Doc No. FRO-TA-0070/REV.1

第8回 特定兼用キャスクの設計の型式証明等に係るヒアリング
(2020年12月15日)

発電用原子炉施設に係る特定機器の設計の型式証明申請 (審査会合コメント回答)

日立GEニュークリア・エナジー株式会社

1.1 コメント回答(コメントNo.16)

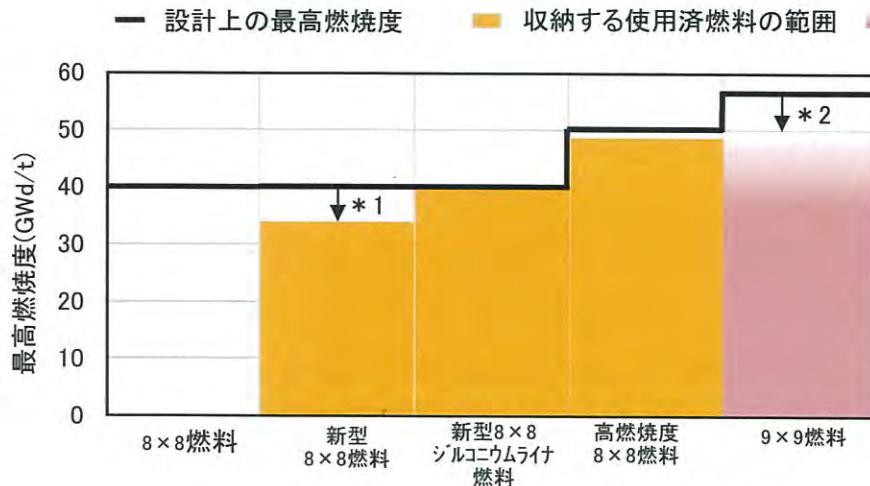
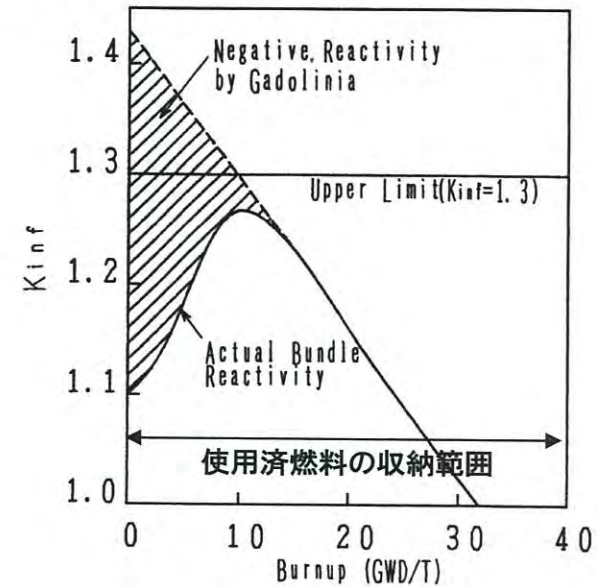
No.	受領日	コメント内容	該当条文	コメント回答	対応状況
16	2020/10/20 審査会合	臨界等の安全機能に係る評価について、前提としている評価条件の考え方について説明すること。また、過度に保守性を持たせている理由についても説明すること	第十六条	HDP-69BCH(B)型は、収納できる使用済燃料の条件として、燃焼度は上限のみ設定している。臨界防止の観点では、燃焼度の上限値より小さい燃焼度で反応度のピークが存在する。したがって、対象となる使用済燃料の反応度が最も高くなる条件を包絡できる燃料モデルで評価を実施する。 【詳細は、資料1-3に示す】	次回審査会合で 回答予定
17	2020/10/20 審査会合	閉じ込め機能の設計方針について、60年間の設計貯蔵期間経過時の一次蓋と二次蓋間の圧力が大気圧まで低下すると設定している理由を説明すること。また、閉じ込め監視機能の成立性について説明すること	第十六条	(今後詳細をご説明する)	次回以降の審査 会合で回答予定
18	2020/10/20 審査会合	緩衝体の経年変化の影響を考慮しても特定兼用キャスクの基準適合性を確保できるとする設計方針について、申請範囲の再整理結果を踏まえて、考え方を説明すること	第十六条	(今後詳細をご説明する)	次回以降の審査 会合で回答予定

- ・HDP-69BCH(B)型に収納する使用済燃料の種類は、以下のとおりである。
 新型8×8燃料、新型8×8ジルコニウムライナ燃料、高燃焼度8×8燃料
- ・HDP-69BCH(B)型への使用済燃料の収納条件は、燃焼度の上限値以下であることとしているため、上限値以下の燃焼度であれば、低燃焼度の燃料も収納できる仕様としている。
- ・除熱機能及び遮蔽機能の観点では燃焼度が最も高い条件が厳しいが、臨界防止の観点では、燃焼度の上限値より小さい燃焼度で反応度のピークが存在する。したがって、対象となる使用済燃料の反応度が最も高くなる条件を包絡できる燃料モデルで評価を実施する。

【補足説明資料 16条 燃料体等の取扱施設及び貯蔵施設 表2.2-1、別添1図2.4.1-5参照】
